Produktinformation – Zierbekleidung mit verlängerter Feder

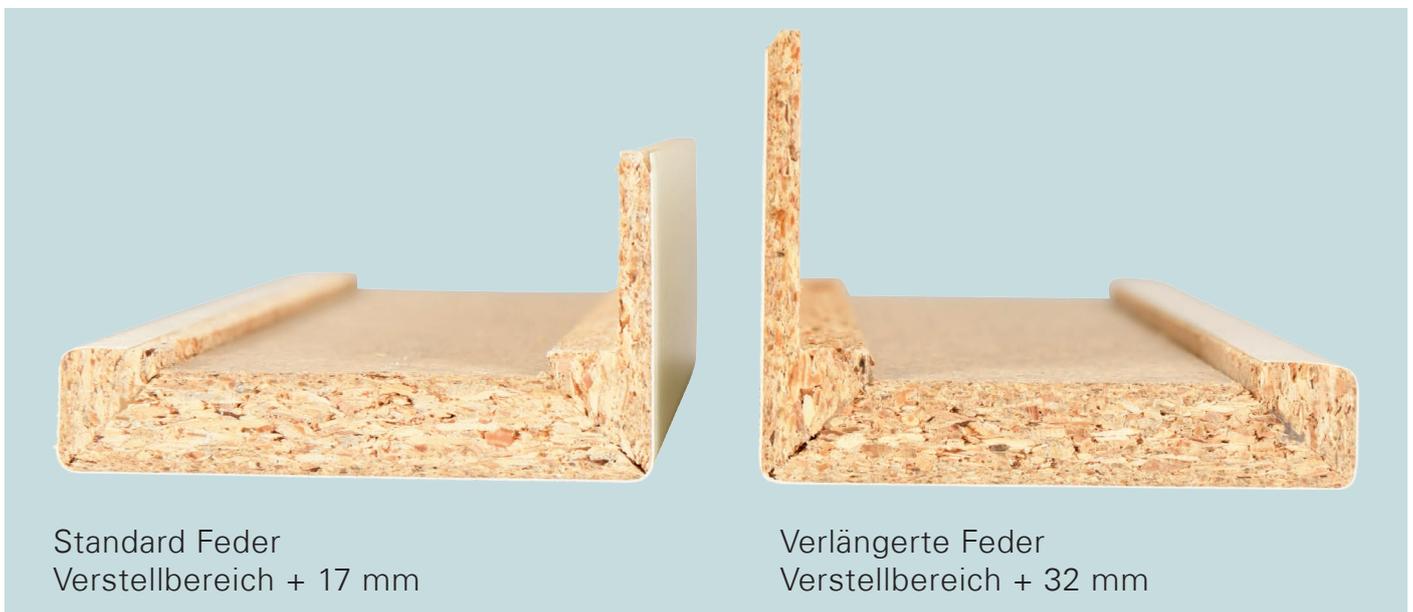
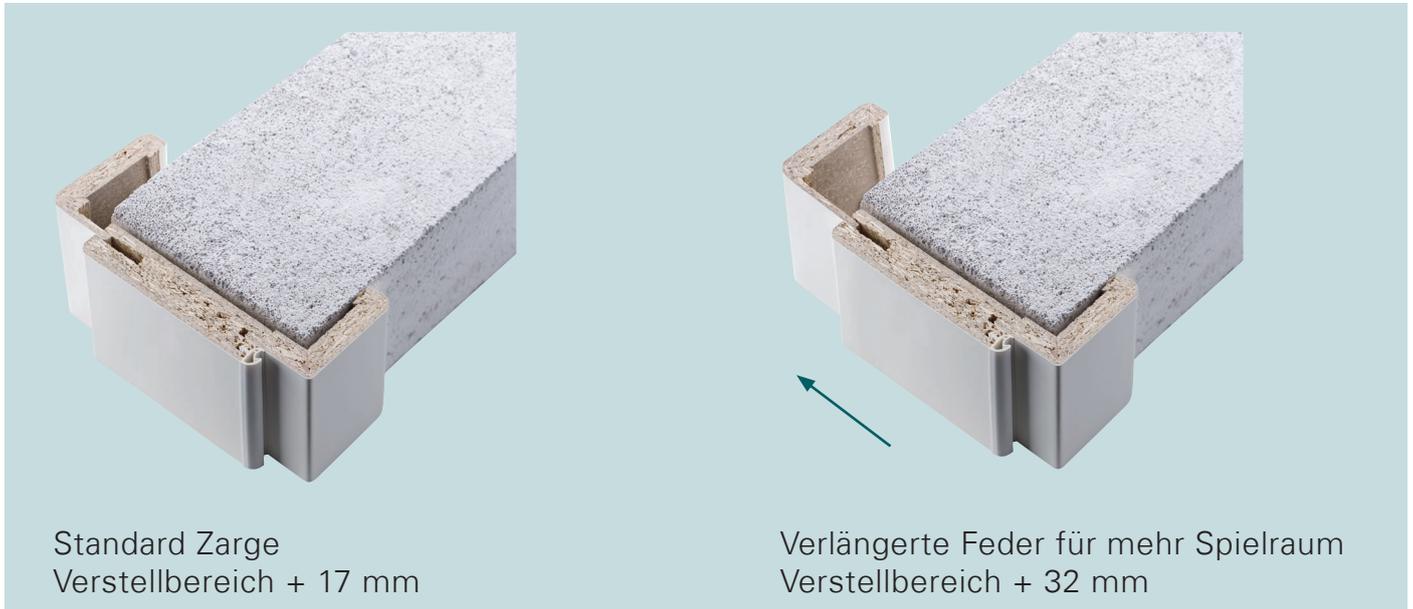
Durch Zierbekleidungen mit größerem Verstellbereich kann die Lieferzeit von Zargen in CPL weiß in Sonderwandstärke umgangen oder Messfehler korrigiert werden.

Durch die verlängerte Feder ist es möglich, den Verstellbereich einer Standardzarge von + 17 mm auf + 32 mm zu vergrößern.
